SÄKERHETSMEDDELANDE (SM)

Återöppnad in och utfart Älvsjödepån söder via växel Äs 036 a/b **Detta meddelande ersätter i sin helhet SM 2022-26**

Inkopplade objekt

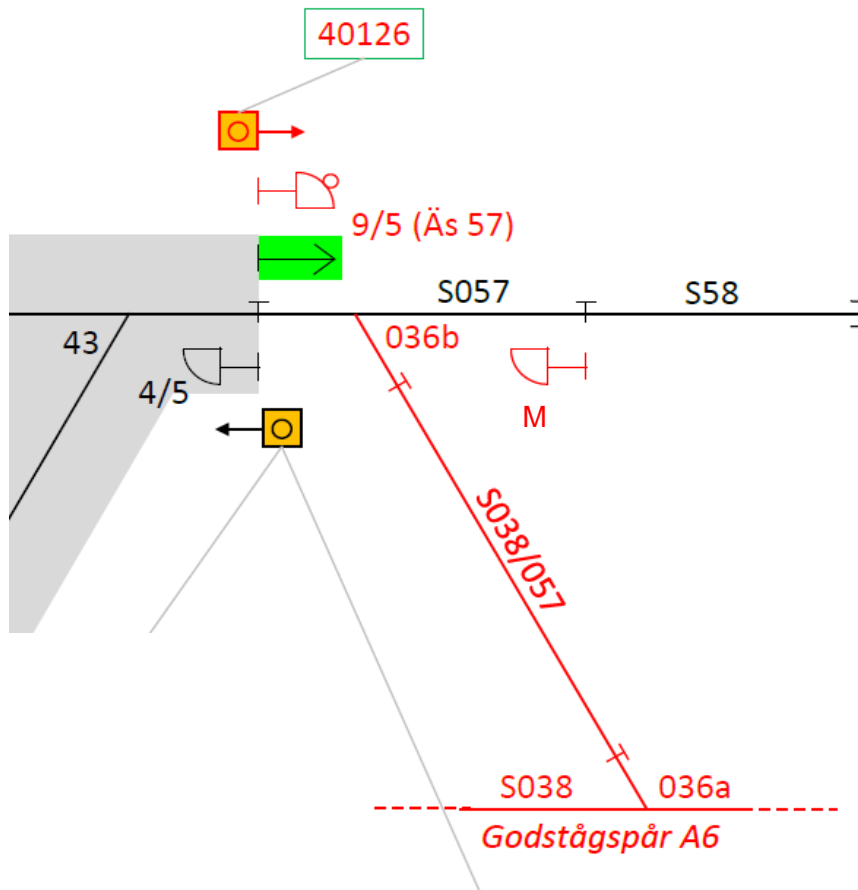
- Huvuddvärgsignal 9/5 (Äs 57) och dvärgsignal M (f.d. 2/5) får ny funktion. Ny manöverlåda 40126 och 40129 och övriga bangårdsobjekt tas i drift,
- Klovningen på växel 036 a/b tas bort.

Växling får ske på södra utdragsspåret vid ”snett höger” i huvuddvärgsignal 9/5 (ÄS57).
